**Всемирный форум для согласования правил
в области транспортных средств**Рабочая группа по общим предписаниям,
касающимся безопасности**116-я сессия**

Правила № 35 ООН (педали управления)

**Предложение по поправкам серии 01 к Правилам № 35
ООН (педали управления)****Представлено экспертом от Международной организации
предприятий автомобильной промышленности***

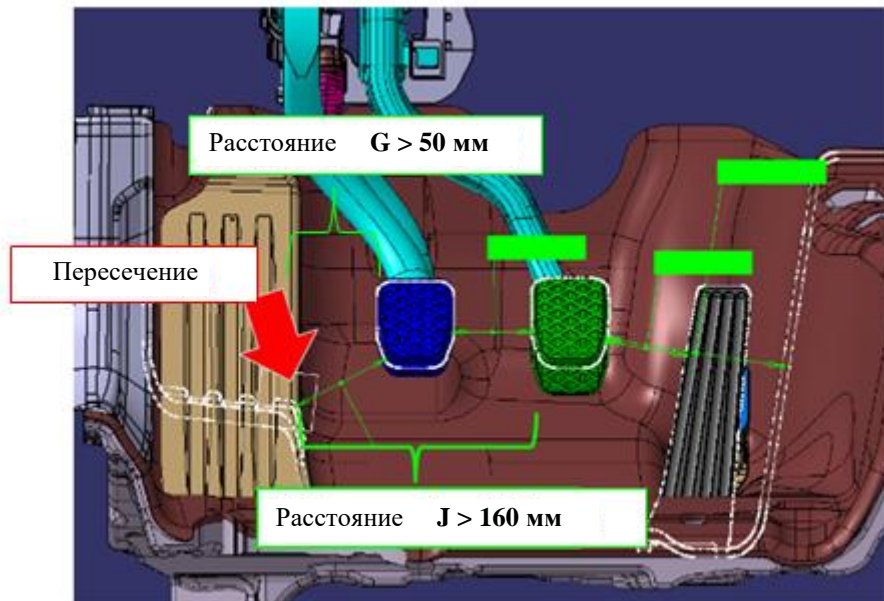
2. Таким образом, это предложение имеет целью уточнить метод измерения боковых расстояний между педалями и ближайшей «стенкой» с левой стороны. По соображениям безопасности и удобства упоры для ног устанавливаются под левую ногу водителя. Плоскость покоя таких упоров может пересекаться с плоскостью измерения «Р». Данное предложение позволяет уточнить, что в таких случаях

требуемый просвет для левой ноги измеряется на уровне верхней плоскости упора, а не между крайней левой педалью и самым упором.

3. Для того чтобы обеспечить беспрепятственный ход крайней левой педали (рабочего тормоза или сцепления), вводится дополнительное минимальное расстояние между этой педалью и упором для ноги.

«5.7 Расстояния между проекцией педали рабочего тормоза на исходную плоскость "Р" и пересечением каждой перегородки с этой плоскостью, обозначенные в приложении 4 соответственно буквами "Н" и "J", должны быть ≥ 130 мм справа и $160 \text{ мм} \geq$ слева для транспортных средств с тремя педалями и ≥ 130 мм справа и $120 \text{ мм} \geq$ слева для транспортных средств с двумя педалями.

В случае упора для ноги, указанного изготовителем и установленного для левой ноги водителя, наикратчайшее расстояние между самой крайней левой педалью и стенкой измеряют над упором для ноги, при том что минимальное расстояние между проекцией крайней левой педали и указанным упором на исходную плоскость "Р" должно быть ≥ 50 мм.»
